PROGETTO PRELIMINARE

Variante Generale ai sensi dell'art. 14 e 15
della L.R. 56/77 e s.m.i.

**RISPOSTE ALLE OSSERVAZIONI DELLA PRECEDENTE
PROPOSTA TECNICA DEL PROGETTO PRELIMINARE**

R05-0C-00

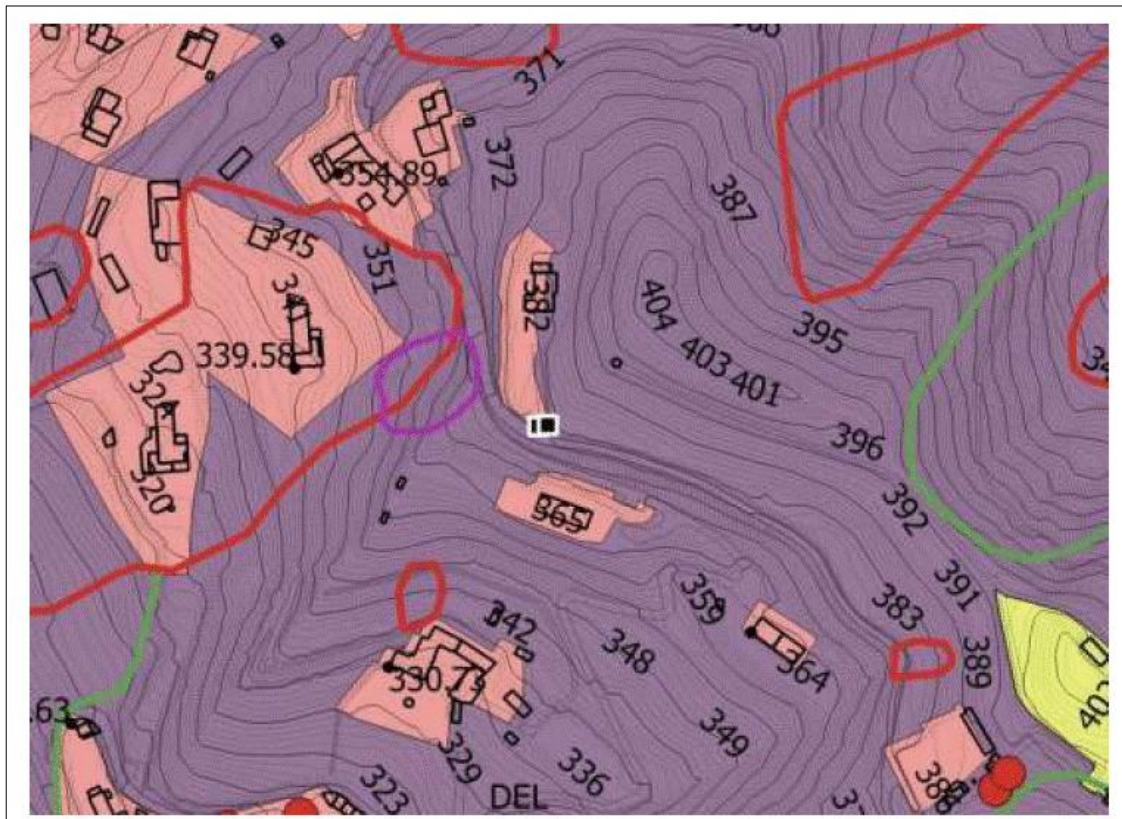
- OSSERVAZIONE PROT. 2917 DEL 15/10/2020 A CURA DEL DOTT. GEOL. PAOLO SASSONE – VIA FENESTRELLE 155
Stralcio nuova Carta di Sintesi del PRG di Torino che vede il fabbricato erroneamente tagliato in due distinte classi di pericolosità (classe IIIa e Classe IIIb3). Si noti la omogenea classificazione attuale che meriterebbe una diversificazione in riduzione del ns caso.

Si prende atto dell'osservazione e si corregge la carta di sintesi ponendo tutto l'edificio in classe IIb.
